**COMUNICACIÓN
ACTO ADMINISTRATIVO**

Referencia: Expediente: LAM5678

Asunto: Comunicación Resolución No. 00391 del 20/03/2018

Figura 2.5 Áreas de Influencia Indirecta y Directa Físico-biótica del proyecto

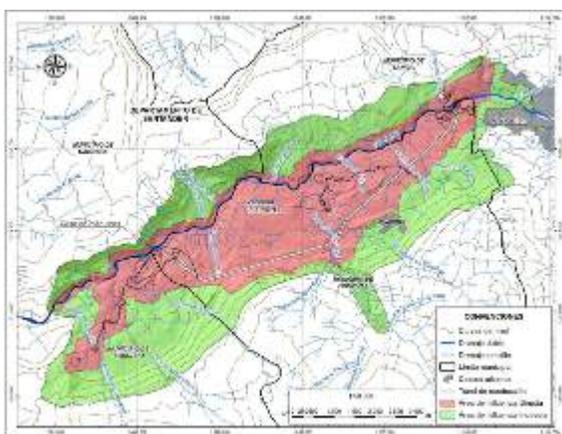
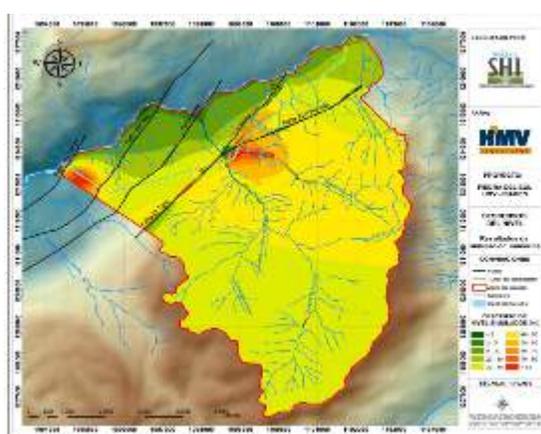
Además, una comparación entre la Figura 2.5 Áreas de Influencia Indirecta y Directa Físico-biótica del proyecto, presentado por la empresa en el capítulo 2, página 8 y la Figura 3.54 Zona de posible afectación del túnel de conducción. Escenario A (capítulo 3, página 139), muestra una incoherencia entre lo planteado como áreas de afectación en lo que respecta al recurso hídrico subterráneo. Se evidencia un análisis aislado y parcializado, excluyendo al casco urbano de Pinchote y la cuenca hidrológica de la quebrada La Pinchota del Área de Influencia Directa - AID, siendo estas, las áreas de mayor afectación por abatimiento de los niveles simulados.

Por lo anterior esta Autoridad considera que la metodología utilizada para llevar a cabo los modelos hidrogeológicos es adecuada. Sin embargo, existieron inconsistencias en la delimitación y justificación del área de influencia física del proyecto. En consecuencia, esta autoridad ratifica lo expuesto en la Resolución objeto de alzada.

Figura 1 Localización de Áreas de importancia para la Conservación de aves en al área de influencia del Proyecto Hidroeléctrico
Fuente: SIG ANLA.01/02/2018,

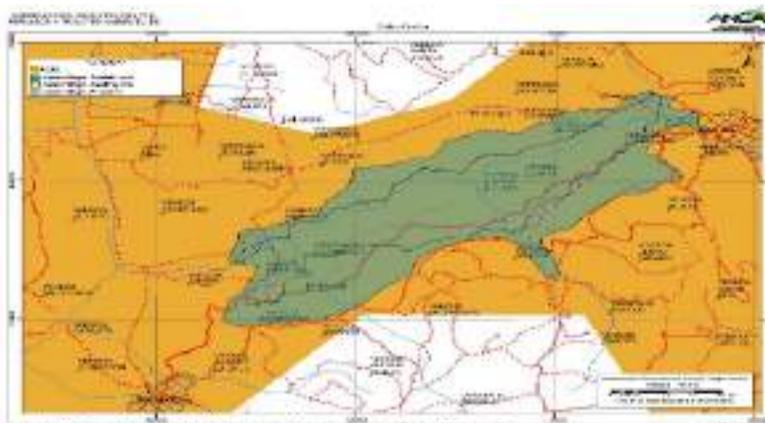
Por lo anterior, es dable señalar que la sociedad ISAGEN S.A. E.S.P no realizó un análisis que permita esclarecer cuales fueron los elementos técnicos que dan soporte a la definición del área de influencia, por lo que se considera que no da cumplimiento a lo establecido en el numeral 2.3 del artículo primero del Auto 2766 del 03 de septiembre del 2012, en relación a justificar técnicamente la determinación de la definición del Área Influencia Indirecta -All del proyecto desde los componentes (...) y biótico (...), por tanto, esta Autoridad se reitera que el Área de Influencia del Proyecto no fue delimitada conforme a los Términos de Referencia HE-TER-1-01 ni de acuerdo a lo solicitado en el Auto 2766 del 2012.

Aunado a lo anterior, la ausencia de información en la caracterización biótica relacionada en las Áreas de Importancia para la Conservación de Aves – AICA, teniendo en cuenta que toda el área de influencia del proyecto se encuentra sobrepuesta al AICA CO074 (Bosques Secos del Valle del Río Chicamocha), establecida desde el 2008 y cuyo principal objetivo es determinar el estatus, la distribución y los requerimientos ecológicos de dos especies de aves endémicas del cañón del Chicamocha y críticamente amenazadas: el Cucarachero de Nicéforo (*Thryothorus nicefori*) y el Colibrí Ventricastaño (*Amazilia castaneiventris*)⁴, información de carácter relevante para el análisis de la caracterización y contenido del Estudio de Impacto Ambiental-EIA. También para dicha área se establecen endemismos a nivel de especie y subespecie, como el de *Ortalis columbiana*, *Myiarchus apicalis*, *Momotus*

Figura 2.5 Áreas de Influencia Indirecta y Directa Físico-biológica del proyecto.

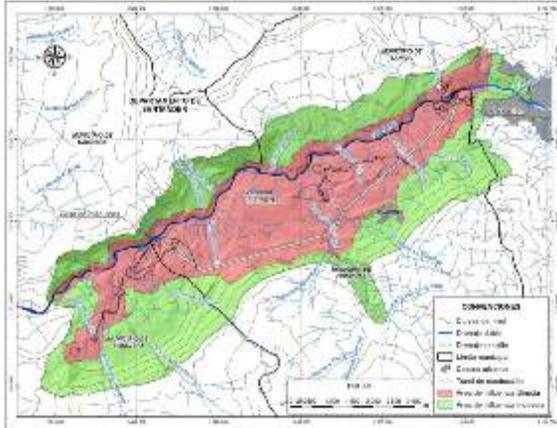
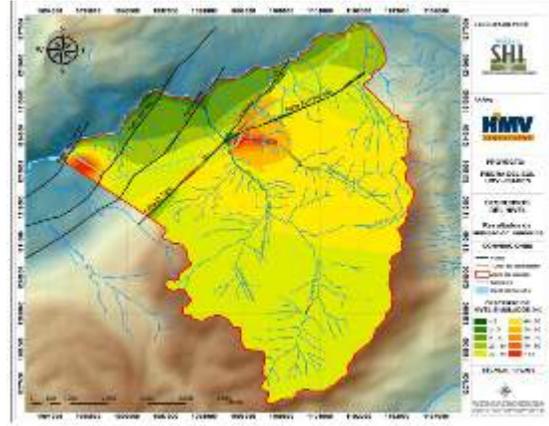
Una comparación entre la Figura 2.5 Áreas de Influencia Indirecta y Directa Físico-biótica del proyecto, presentado por la empresa en el capítulo 2, página 8 y la Figura 3.54 *Zona de posible afectación del túnel de conducción. Escenario A* (capítulo 3, página 139), muestra una incoherencia entre lo planteado como áreas de afectación en lo que respecta al recurso hídrico subterráneo. Se evidencia un análisis aislado y parcializado, excluyendo al casco urbano de Pinchote y la cuenca hidrológica de la quebrada La Pinchota del área de influencia directa, siendo estas, las áreas de mayor afectación por abatimiento de los niveles simulados.

Figura 3.64 DHI para manantiales y quebradas y descensos simulados con el modelo numérico

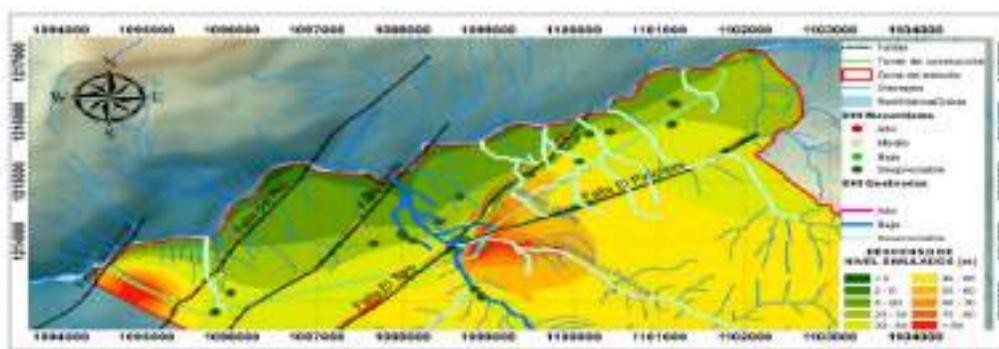
La comparación realizada en el documento (Figura 3.64; capítulo 3; página 156) y en el cual resalta la coherencia relativa entre el modelamiento numérico y el DHI, generando una alerta de monitoreo en la quebrada La Laja. Sin embargo, se evidencia ciertas incongruencias en el análisis comparativo. Por ejemplo: para la modelación matemática la mayor afectación por el abatimiento de niveles en la zona, se encuentra localizada en la confluencia de los sistemas de fallas de El Toro y El Pinchote, siendo la Quebrada La Pinchota, el drenaje con mayor afectación, mientras que el método DHI considera despreciable la afectación para este cuerpo de agua. Por otro lado, los manantiales se consideran de muy baja afectación (despreciable por utilizar el término propuesto) con la metodología DHI y en una zona con descensos entre 20 y 40 metros de abatimiento.

Figura 3.64 DHI para manantiales y quebradas y descensos simulados con el modelo numérico

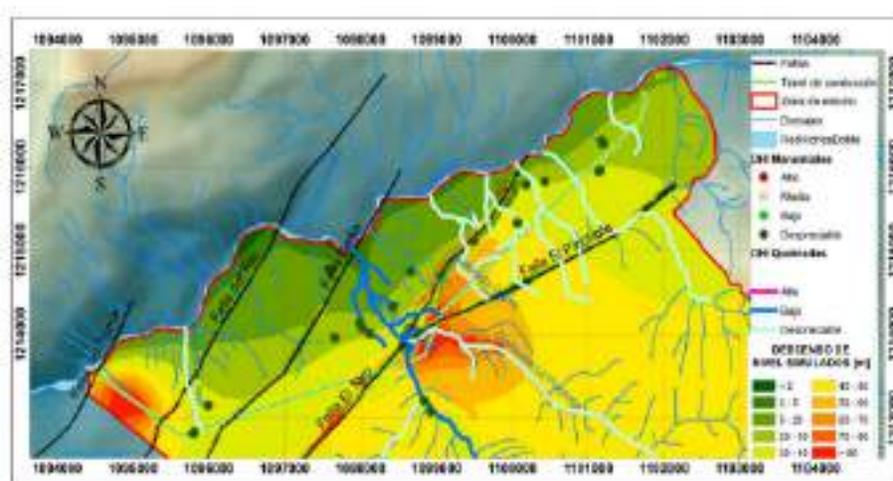
Teniendo en cuenta que el análisis DHI es un método probabilístico y que la modelación numérica es de carácter interpretativo con alto grado de incertidumbre, la sociedad recurrente realiza una comparación de resultados en el documento (Figura 3.64; capítulo 3; página 156), en el cual resalta la coherencia relativa entre el modelamiento numérico y el DHI, generando una alerta de monitoreo en la quebrada La Laja. Sin embargo, se evidencian ciertas incongruencias en el análisis comparativo; por ejemplo: para la modelación matemática la mayor afectación por el abatimiento de niveles freáticos en la zona, se encuentra localizada en la confluencia de los sistemas de fallas de El Toro y El Pinchote, siendo la Quebrada La Pinchota, el drenaje con mayor afectación, mientras que para el método DHI se considera despreciable la afectación en este cuerpo de agua.

Por otro lado, los manantiales se consideran de muy baja afectación (despreciable por utilizar el término propuesto) con la metodología DHI en una zona con descensos entre 20 y 40 metros de abatimiento.

Figura 3.64 DHI para manantiales y quebradas y descensos simulados con el modelo numérico

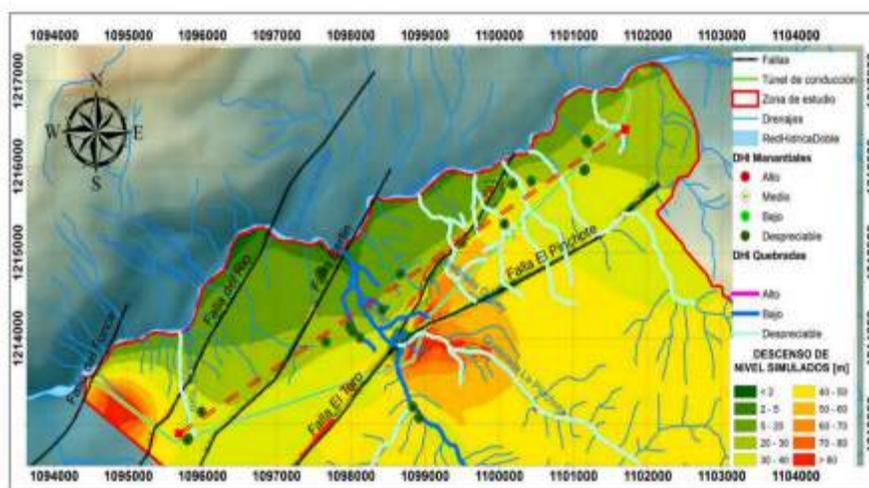
En relación con las variaciones del nivel freático la modelación numérica muestra un descenso en los niveles de 5 hasta 40 metros, sobre el corredor de descarga que conforman los manantiales inventariados y que son altamente sensibles a cualquier fluctuación por mínima que esta sea. Este impacto tendría un carácter irreversible si se tiene en cuenta la descripción presentada en el Estudio de Impacto Ambiental- EIA, por lo que su importancia estaría en crítico. Ahora bien, el análisis con el método DHI considera despreciable la afectación para los cuerpos de agua y los manantiales, por lo que la importancia de este impacto estaría como bajo a muy bajo. Razón por la cual, esta Autoridad no encuentra coherencia en los resultados presentados.

Figura 2.5 Áreas de Influencia Indirecta y Directa Físico-biótica del proyecto.

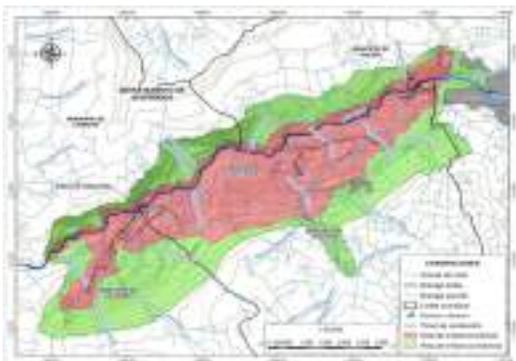
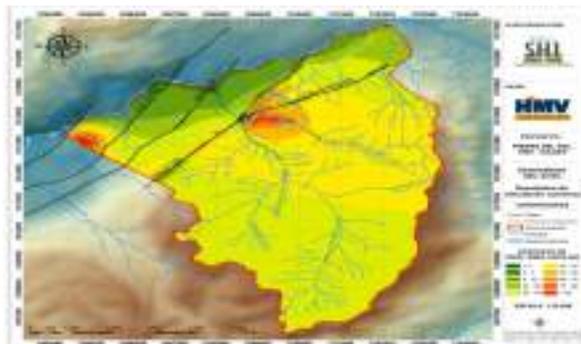
La sociedad en el capítulo 3 del documento del Estudio de Impacto Ambiental-EIA, presenta un inventario de manantiales, captaciones en algunos sectores del proyecto y relación de acueductos; sin embargo, no presenta análisis del conflicto por uso del agua, no se identifica un inventario de usos y usuarios del agua del río Fonce a lo largo del tramo o sector de afectación por la disminución importante de caudales del río Fonce. De otro lado, la sociedad no presenta una cuantificación de los usos y usuarios, tanto actuales como potenciales de las fuentes a intervenir por el proyecto tales como el río Fonce y otras corrientes que serán intervenidas por las actividades de vertimiento y ocupación de cauce, tal como lo establecen los términos de referencia del proyecto HE-TER-1-01 de 2006. Esta información es de gran importancia para el proyecto ya que permite establecer la demanda hídrica real del río Fonce y en consecuencia permite calcular el índice de escasez del mismo.
